PIV-IMS-20191810-0461

Referencia: Correo de las de las 18:21 del 14 de marzo de 2021  
Asunto: Diseño de la intersección de la calle 72 x carrera 74 A – versión 8

**Versión 2 - 26 de enero de 2021**

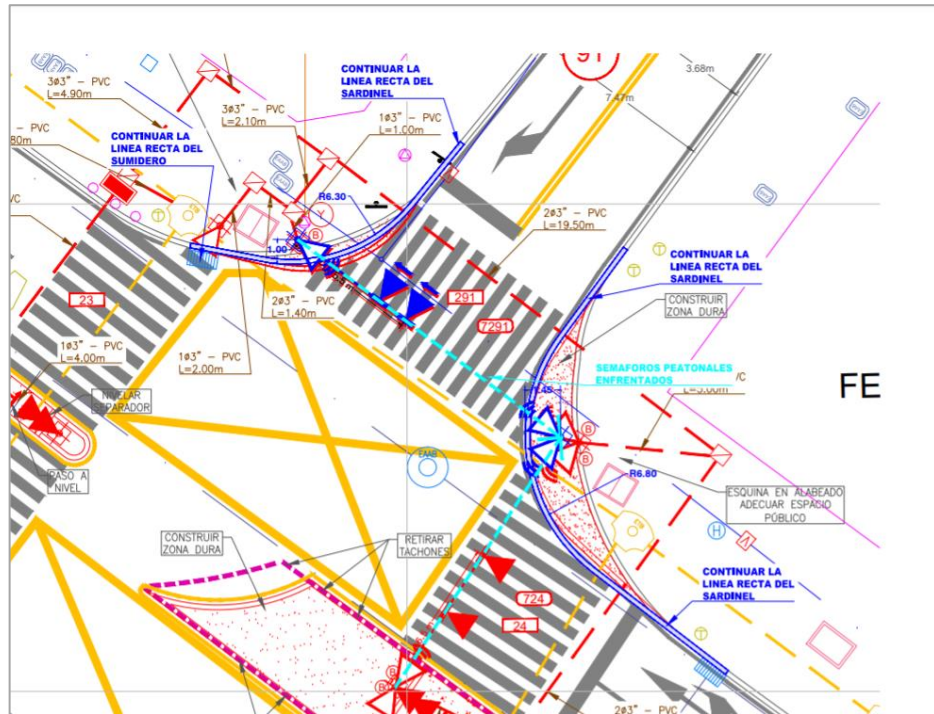
*“En la imagen a continuación se observa que en el caso de la esquina norte la curva trazada conforma puntos de inflexión en los dos puntos de empalme, no tangentes, que no deben existir y deben ser corregidos. Por su parte, en la esquina este el trazo se inicia con una línea recta y continúa con una curva, sin una razón para no haber trazado una curva continua.*

*“En consecuencia, sin que la Interventoría asuma el papel de diseñador, se remite una imagen que muestra cómo puede ajustarse el diseño con curvas continuas que empalmen en tangente, sin afectar el sumidero de la esquina norte.*

*Los trazos en cian muestran los semáforos peatonales del acceso norte alineados. En consecuencia, su ubicación debe ajustarse en la próxima versión.”*

Fuente: PIV Ingeniería sobre plano de AC2R

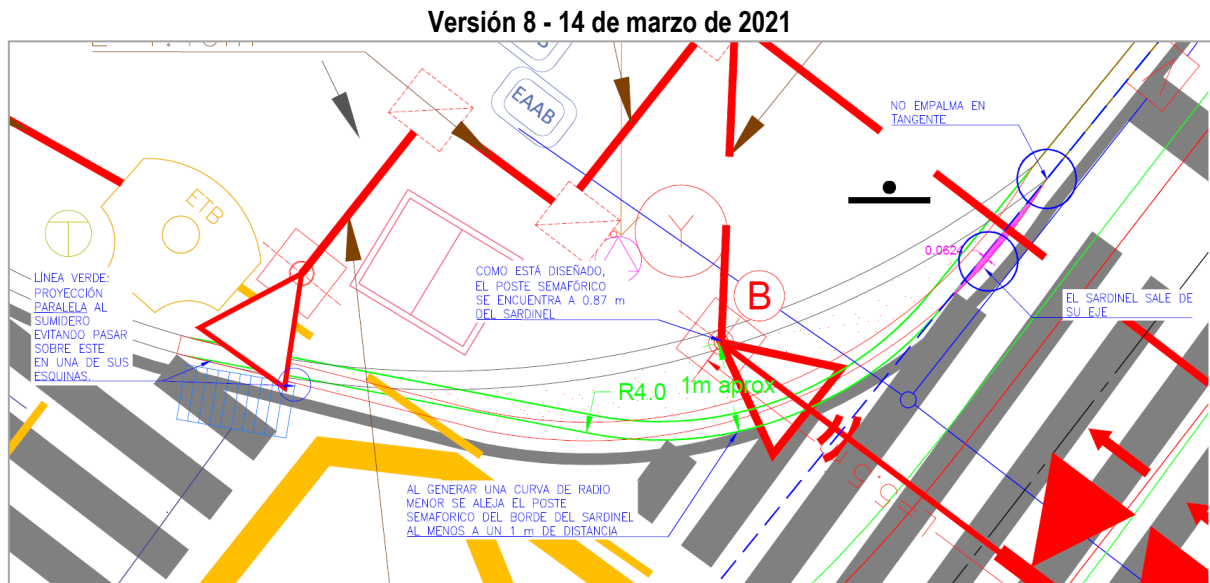
Dicho lo anterior, el hecho concreto es que, en la octava y última versión, de las 18:21 del 14 de marzo de 2021, se encuentran deficiencias geométricas que ya se habían señalado con respecto a la tercera versión, las cuales se tratan de justificar con una explicación poco clara como la siguiente:

Los textos citados, referidos a radios de giro, no a una geometría mal definida, no pueden explicar, como no lo hacen, porqué empalmar curvas y rectas en forma tangente riñe con la disposición citada; puede justificar deficiencias geométricas inaceptables; o no es necesario corregirlas. De lo que se trata es de diseñar bien y es muy fácil hacerlo.

A continuación, se ilustran las falencias geométricas del diseño bajo observación, que deben ser corregidas, y se muestra la forma como puede hacerse.

- En el empalme izquierdo, el sardinel debe definirse paralelo al sumidero, como se dijo el 28 de enero de 2021.
- La curva de empalme de sardineles debe tener un radio menor, de manera que el poste semafórico quede más retirado con respecto al borde del andén (pasaría de 0,87 m a cerca de 1,00 m).
- El empalme derecho entre la curva y la recta debe ser tangente. La curva no debe invadir el carril vehicular, como sucede con el diseño presentado y se puede observar en la imagen en el área de color fucsia.
